OGGETTO: [ID VIP 10030] - Parco agrivoltaico, denominato "Caprarica 01", della potenza di 51,97 MW, e delle relative opere di connessione alla RTN, da realizzarsi nei comuni di Caprarica di Lecce, San Donato di Lecce, Soleto e Galatina (LE).

Istanza per il rilascio del Provvedimento di VIA statale ex art. 23 del D.lgs. n. 152/2006 e ss.mm.ii.

Proponente: Caprarica SPV S.r.l.

ID_VIP 10030

Fig. 3. Vincoli PPTR - Ad Ovest del lotto 1, in color giallo, la Serra di Galugnano.

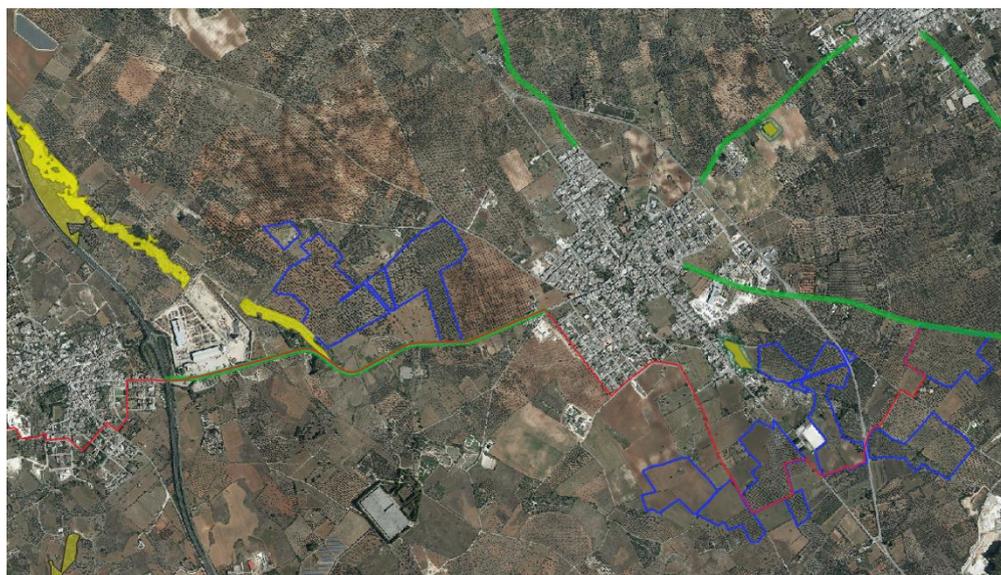
Dal punto di vista percettivo, in presenza di pochi riferimenti morfologici, le uniche relazioni visuali sono date da elementi antropici quali campanili, cupole e torri che spiccano al di sopra degli olivi o si stagliano ai confini di leggere depressioni. Il paesaggio percepito dalla fitta rete stradale è caratterizzato da un mosaico di vigneti, oliveti, seminativo, colture orticole e pascolo; esso varia impercettibilmente al variare della coltura prevalente, all'infittirsi delle trame agrarie e al densificarsi dei segni antropici storici.

Fig. 4. Evidenziati in verde i tracker dell'impianto su Cartografia IGM.

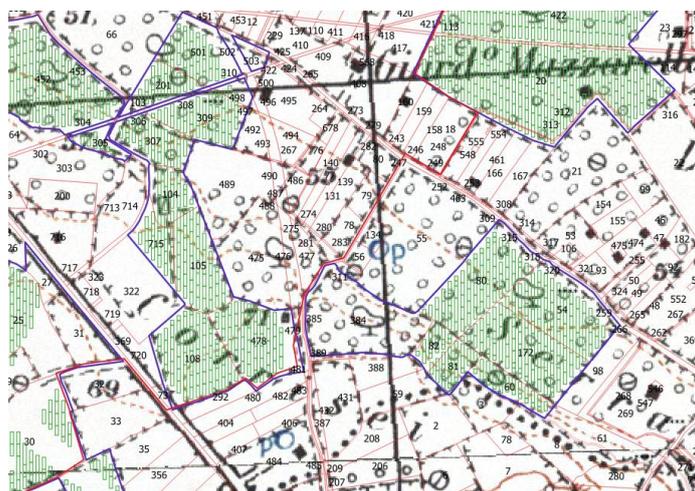
Alcune porzioni del lotto 4 (fg. 15, p.lle 60, 81, 82) e del lotto 3A (fg. 14 p.lle 715, 104, 305, e in parte sulle p.lle 108, 105) insistono su **compagni di prati e pascoli appartenenti al pendio detto "Serra"** (fig. 4) dove il livellamento del piano d'appoggio, a causa dell'installazione dei tracker, porterà al dissodamento e macinazione delle rocce affioranti, ed anche alla distruzione di una *"pagghiara"*, elemento tipico del paesaggio salentino. In generale in tutto l'impianto diverse saranno anche le rimozioni della vegetazione arborea od arbustiva naturale. (fig. 5 - fig. 6).

L'inserimento di un elemento incoerente mina l'integrità del territorio considerato e del suo intorno, contribuendo a frammentare le componenti e le relazioni funzionali, storiche, visive, culturali, simboliche ed ecologiche attraversate. Il PPTR persegue la limitazione di ogni ulteriore edificazione nel territorio rurale che non sia finalizzata a manufatti destinati alle attività agricole; l'intervento proposto difatti costituisce una trasformazione non finalizzata all'attività agricola, con strutture, recinzioni, cabine, pali e sistemi antintrusione che snaturano l'area interessata, portandola da area agricola naturale ad area infrastrutturata, contribuendo a consumare e precludere la fruizione dei territori rurali interessati.

Fig. 7. Immagine google street. Strada a Valenza Paesaggistica "SP140LE" Galugnano-Vernole.

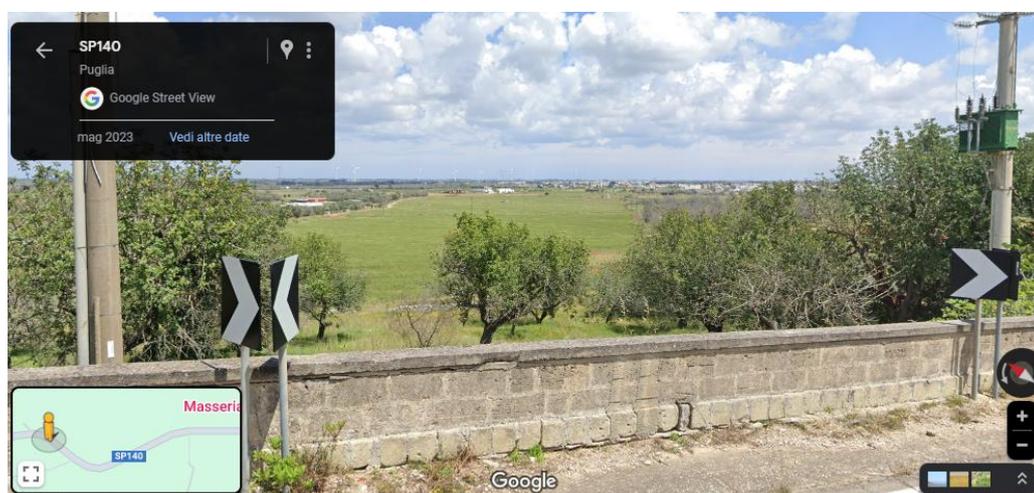
Con riferimento alle *Componenti dei valori percettivi* si rappresenta che il lotto 1 è direttamente percepibile dalla **Strada a Valenza Paesaggistica "SP140LE"** che scorre lungo il versante dalla *Serra di Galugnano*. È ben evidente come un punto di osservazione da tale altezza (10 m) comporta una visuale estesa e aperta su tutta l'area di intervento (Fig. 7).

Inoltre la dinamicità del punto di vista considerato consente di abbracciare, nel tempo di percorrenza, tutta l'area di intervento in una veduta ad ampio raggio che rapporta: l'estensione dell'impianto sottostante, la città di Caprarica di Lecce e gran parte del territorio comunale. Questo raffronto evidenzia come la imponente dimensione dell'impianto contribuirebbe ad alterare i caratteri morfologici, costitutivi ed identificati del paesaggio della figura territoriale, già alterato dalla presenza di diversi aerogeneratori.

Fig. 10. Impianto fotovoltaico comprensivo di tracker su ortofoto.

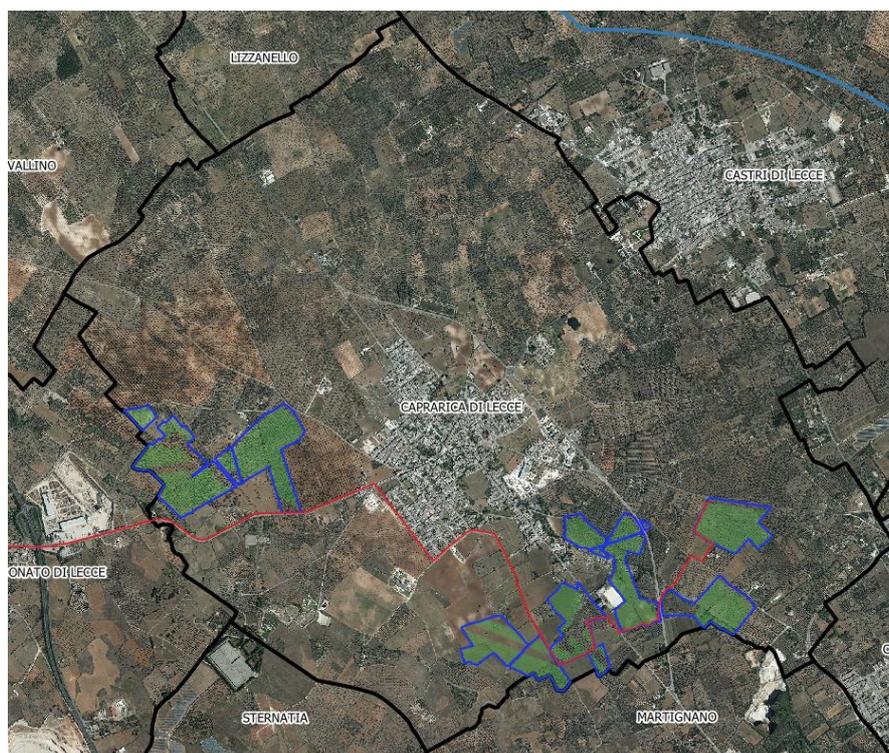
L'impianto in esame con i suoi 5 lotti disposti sul margine urbano tra la città e la campagna genera un'espansione della città a carattere industriale che produce nuovi limiti urbani con perdita della morfotologia urbana e frammentazione del paesaggio. La lettura su ortofoto testimonia in maniera evidente che le dimensioni dell'impianto proposto superano le dimensioni planimetriche del centro urbano di Caprarica di Lecce, stimate in circa 70 ettari (a fronte degli 81,52 ettari di superficie complessiva prevista per l'allocatione dell'impianto di progetto), il che determinerebbe una trasformazione che stravolgerebbe ogni possibile lettura delle stratificazioni e degli equilibri consolidati nel territorio nel corso dei secoli (fig.10).

Infatti, la trasformazione di un contesto rurale ad opera di impianti fotovoltaici, seppur definibile in linea di principio come "temporanea" (circa 25-30 anni) e per quanto realizzata con tutte le cautele del caso (mitigazioni, compensazioni, contestuale realizzazione di impianti agronomici integrati), mette in atto, inevitabilmente, un pericoloso processo di "emulazione" che si autoalimenta (le future trasformazioni trovano giustificazione in quelle già avvenute), esponendo quel contesto ad una lenta e inesorabile modificazione che rischia di divenire inarrestabile e di alterare in maniera definitiva ed irreversibile quel paesaggio che il PPTR intende tutelare e salvaguardare (rif. *Prog_06 Piano di dismissione e ripristino*).
